No. 13-112539-00011-0000

Referencia : Expediente No. **13.112.539**
Asunto : Solicitud de Patente de Modelo de Utilidad para: **"CIERRE DE GARANTÍA QUE COMPRENDE UN ELEMENTO TUBULAR Y UN SELLO DE GARANTÍA"**
Solicitante : GUALA CLOSURES PATENTS B.V.
Fecha de solicitud : 6 de Mayo de 2013

REIVINDICACIONES

Fig. 3

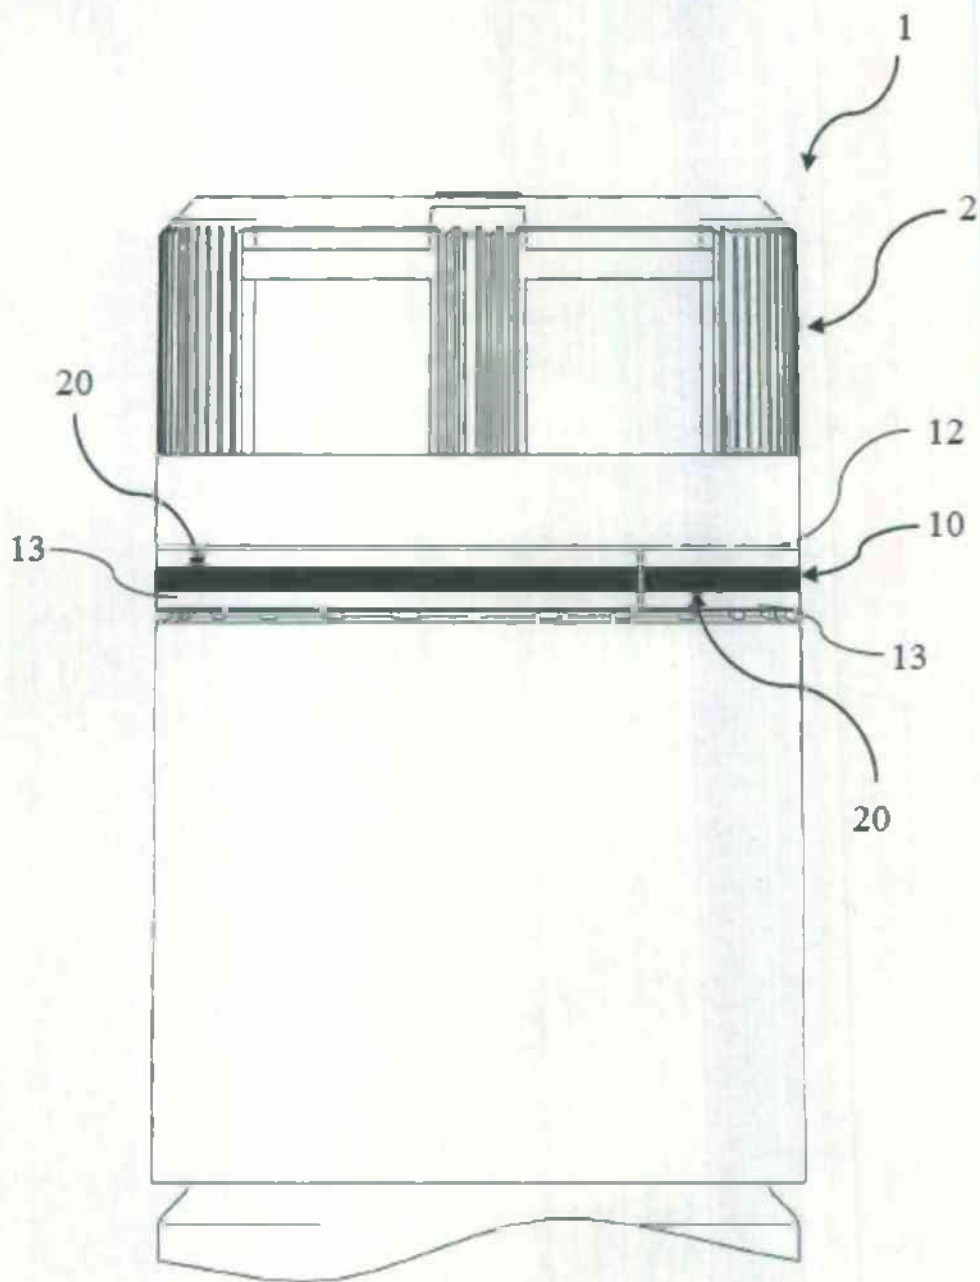
Por otro lado, se ha corregido el achurado de la Figura 3 para favorecer la claridad del corte X-X.

El nuevo juego de figuras es igual al anterior, pero se han reemplazado los números de referencia escritos a mano por números a máquina claros y legibles; también se ha corregido el achurado de la Figura 3. Por su parte, el pliego reivindicatorio corresponde esencialmente con el anterior, pero se ha incluido la materia de las reivindicaciones 5, 6, 7 y 13 en la nueva reivindicación 1.
